Note complémentaire des maîtres d'ouvrage au contenu du dossier de demande d'autorisation au titre des articles L. 214-1 et suivants du Code de l'environnement, suite aux avis de la DDT des Yvelines en date du 18 mars 2016 et du 1^{er} juillet 2016

10 octobre 2016

Dossier enregistré sous le numéro : 78-2015-00080

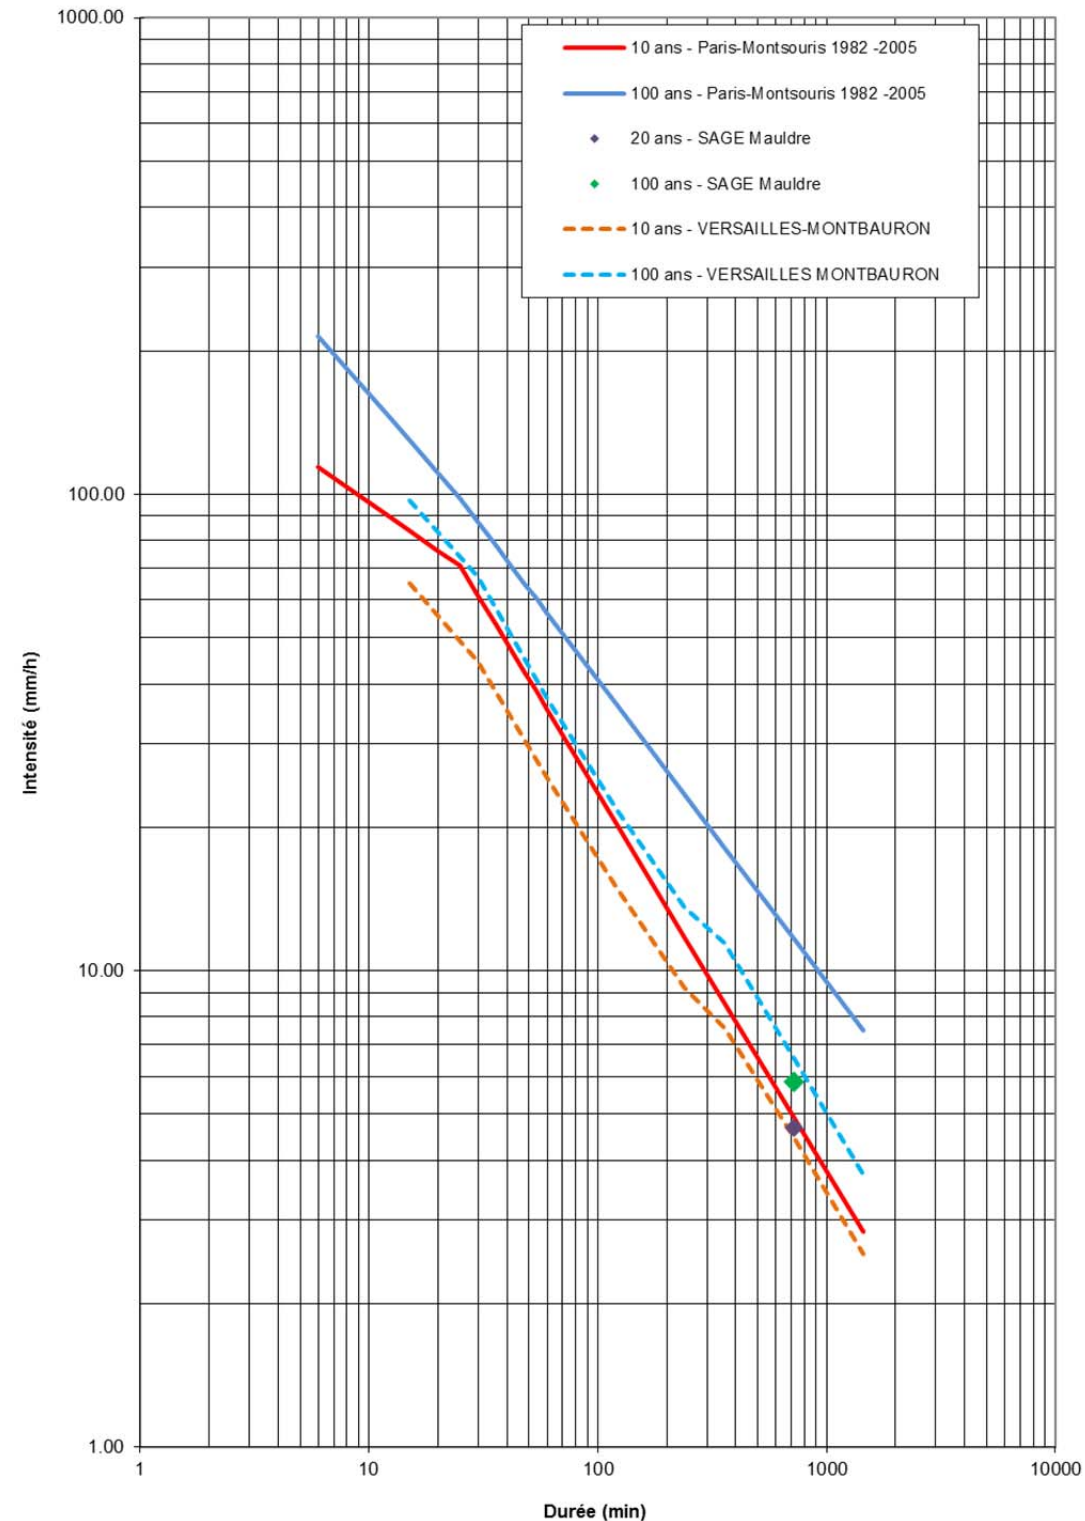
Page 23 de la note GCO, vous calculez une pluie de 8390 mm pour une pluie d'une durée de 12 heures à partir des coefficients Montana. Il s'agit très probablement d'une erreur dans l'application des formules. La mise en application de ces coefficients est décrite dans le lien suivant :

De plus, à la page 6 de la note complémentaire, les hauteurs journalières P10 et P100 ne semblent pas correspondre aux coefficients Montana données juste avant. Enfin, après application des coefficients, j'obtiens une hauteur précipitée de 139,8 mm contre 70 mm en 12 heures indiqués dans le SAGE de la Mauldre. Est-ce une erreur de calcul de ma part, une erreur dans les coefficients ou une sous-évaluation de la pluie centennale sur le secteur du SAGE. La station dont sont issus les coefficients est-elle représentative du secteur d'étude ?

SNCF Réseau confirme que la valeur de 8 390mm est une erreur de calcul.

Concernant le coefficient de Montana, la différence entre la hauteur de 139,8mm et 70mm pour une pluie de 12h s'explique par la valeur retenue en fonction de la station. En effet, la valeur prescrite par la station de Paris Montsouris est plus péjorative que celle de Versailles ce qui dégrade les résultats pour la GCO. La différence de coefficients entre ces deux stations peut être la conséquence de plusieurs facteurs tels que la longueur de l'échantillon pris en compte ou l'enregistrement d'épisodes pluvieux importants mais très localisés sur la station de Paris. Météo France fournissant directement les valeurs après traitement, il ne nous est pas possible de récupérer les données brutes pour les analyser plus en détail.

Le graphique suivant présente une comparaison des courbes Intensité-Durée-Fréquence (IDF) de ces 2 postes pour les occurrences décennale et centennale. Apparaissent également sur ce graphique, les 2 valeurs imposées par le SAGE de la Mauldre (occurrences vicennale et centennale pour une durée de 12 heures).

Ce graphique montre clairement que les valeurs du poste de Paris-Montsouris sont largement supérieures aux valeurs du poste de Versailles-Montbaouron, qui sont celles imposées par le SAGE de la Mauldre.

Localisation des ouvrages d'assainissement dans le secteur de la RN184

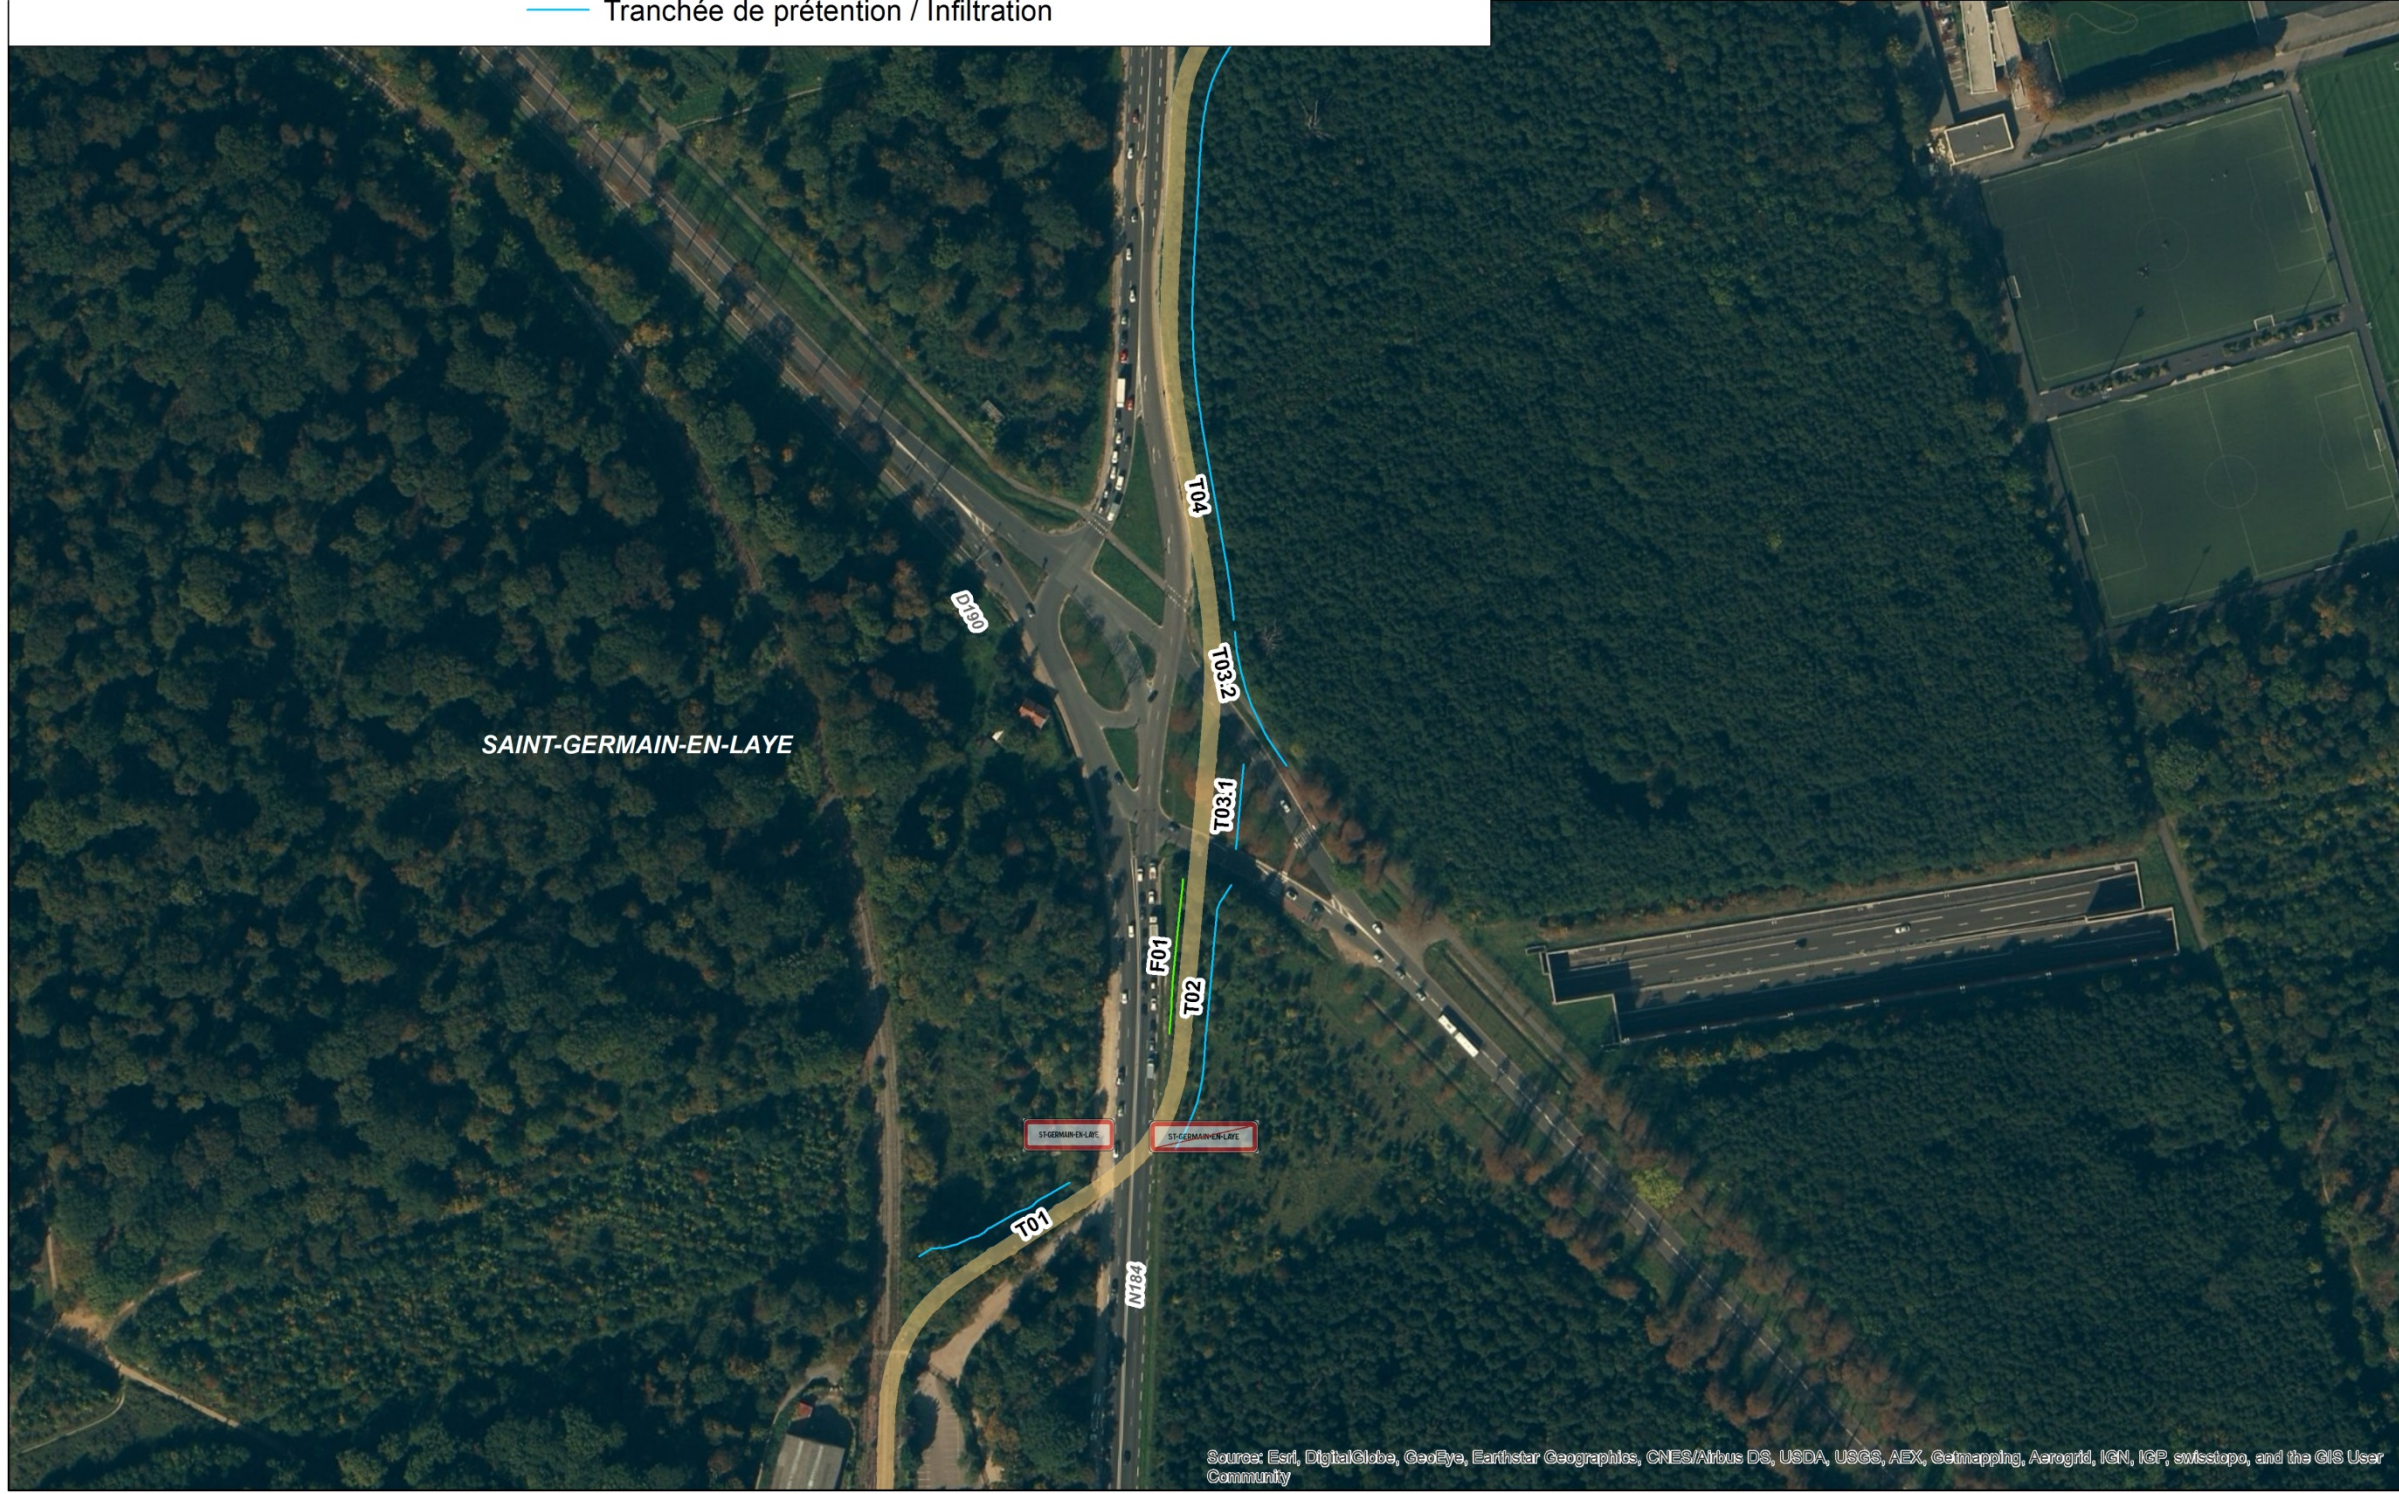
Le point 1^e de la demande de complément du 18 mars 2016 vous demandait de vidanger vos ouvrages en moins de 48 h. Dans la note de complément page 6 à 11, vous justifiez votre impossibilité de vidanger en 48 heures par l'application de la règle du débit régulé à 1l/s/ha et par la faible capacité d'infiltration des sols. De plus, vous argumentez que la plupart de ces ouvrages ont peu d'enjeux à proximité, et que de nombreux ouvrages bénéficieront d'un volume proche du volume décennal après 48 heures. Cependant, pour les ouvrages présentant les temps de vidanges les plus élevés, n'y a-t-il pas un risque qu'ils restent de longues périodes en eau à l'issue d'un mois ou d'un hiver pluvieux, et cela même avant la survenue d'un événement exceptionnel ? En outre, vos tableaux comportent des

trous ; pour l'ouvrage F1 à Saint-Germain-en-Laye, il n'est pas indiqué la pluie de dimensionnement, le volume nécessaire pour un pluie 10 ans et le volume disponible après 48 heures ; à Saint-Cyr pour un ouvrage il n'est rien indiqué, et pour les BR10 et BR11 il n'est pas indiqué le volume disponible après 48 heures.

En conclusion, la démarche semble satisfaisante, néanmoins il serait nécessaire d'avoir une carte situant ces ouvrages et d'ajouter une ligne indiquant à quel évènement correspond le volume disponible au bout de 48 heures (ou à défaut, le volume nécessaire pour un évènement de retour un an). De plus, il convient de remplir toutes les informations pour tous les ouvrages.

Au niveau de la RN 184, les temps de vidange sont de l'ordre de 4 à 6 jours.

En cas d'un second épisode pluvieux décennal en moins de 48 heures, les tranchées de rétention/infiltration se mettent en charge jusqu'à atteindre la réserve de capacité de stockage dont elles disposent (réserve V20 ans au-dessus du NPHE 10 ans) puis débordent sur le domaine public.

En cas d'un second épisode pluvieux décennal au bout de 48 heures, le volume vidangé en 48 heures cumulé avec la réserve de capacité de stockage dont disposent les tranchées de rétention/infiltration permettent généralement de stocker un second épisode pluvieux décennal, sauf pour les tranchées T3.1, T4 et T5 et le fossé F1 où seuls 50 à 92 % des volumes de la 2^e pluie peuvent être gérés. En cas de débordement, les eaux s'écouleraient, comme elles le font actuellement vers la lisière forestière. Notons que ce secteur est situé hors agglomération et hors secteur urbanisé. Le risque pour les riverains est donc inexistant.

Les volumes disponibles au bout de 48h de vidange correspondent respectivement aux volumes des périodes de retour suivantes :

- T=10 ans pour les ouvrages T1, T2 et T3.2.
- T=5 ans environ pour les ouvrages T3.1 et T4.
- T- 1 an pour l'ouvrage T5 et F1.

Identification des enveloppes d'alerte potentiellement humide en région Ile-de-France

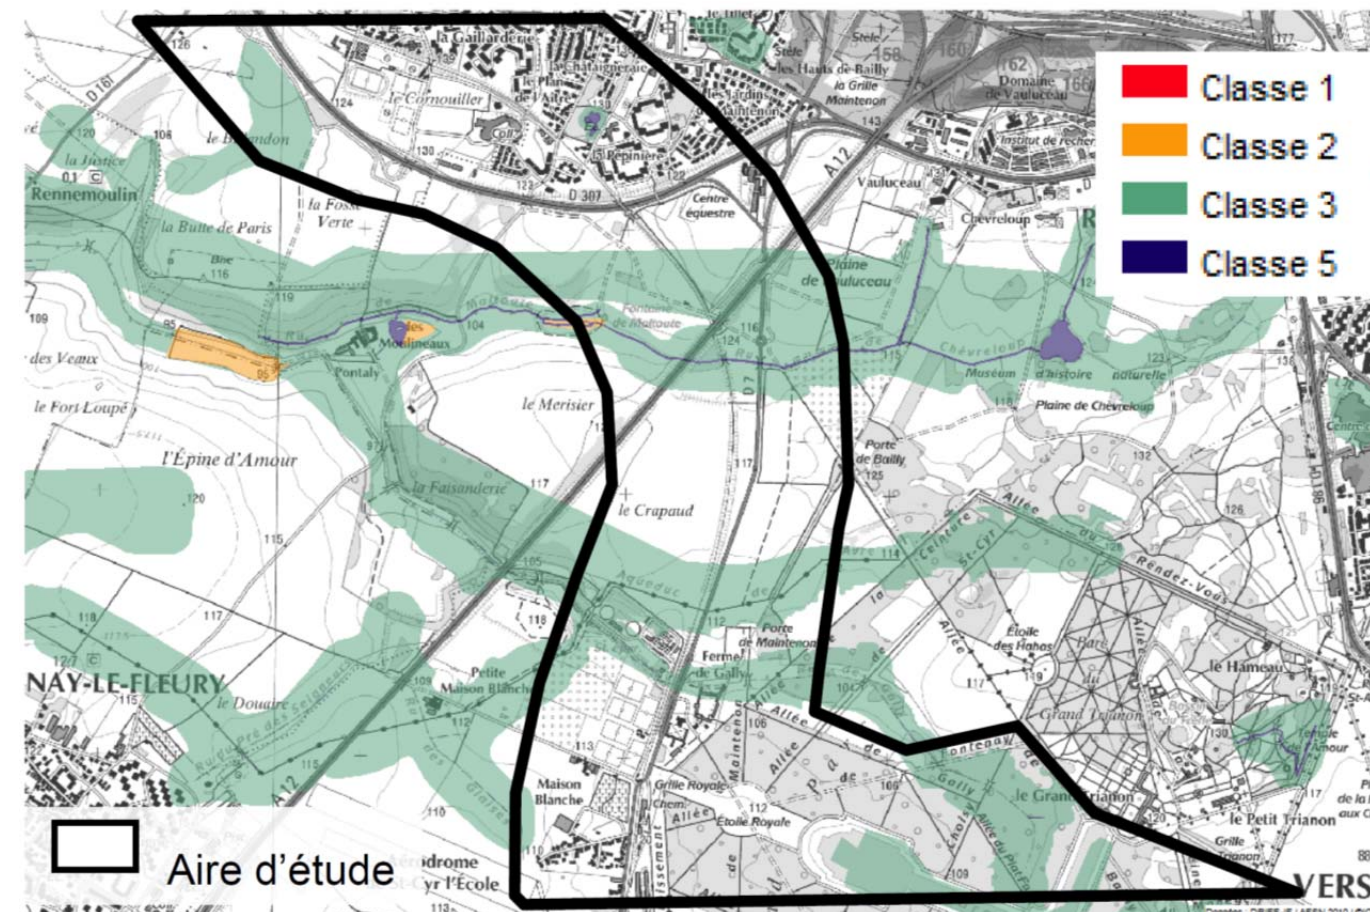
Une cartographie plus précise des différentes classes d'enveloppes d'alerte de zones humides de la DRIEE est attendue, notamment au droit des aménagements. De plus, conformément à l'arrêté du 24 juin 2008 modifié, une zone peut être définie comme humide si elle répond aux conditions pédologique ou de végétation. Ainsi, il est attendu un croisement de ces deux méthodes de détermination des zones humides sur toutes les zones d'alerte. En outre, page 221 vous indiquez avoir repéré une zone couverte de roseaux. Il convient de localiser cette zone sur un plan et d'en fournir des photos. Cette zone est-elle impactée par le projet ? Une étude complémentaire est-elle prévue sur cette zone ?

La figure n°156 du dossier loi sur l'eau (reportée ci-contre), constitue un extrait de la cartographie de l'identification des enveloppes d'alerte potentiellement humide en région Ile-de-France établie par la DRIEE.

On y constate qu'aucune zone d'alerte ne se situe sur le tracé de la ligne de la GCO, puis sur l'antenne urbaine de Saint-Germain-en-Laye, soit entre Noisy-le-Roi et Saint-Germain-en-Laye (cf. texte intégré à la page 121 du dossier loi sur l'eau).
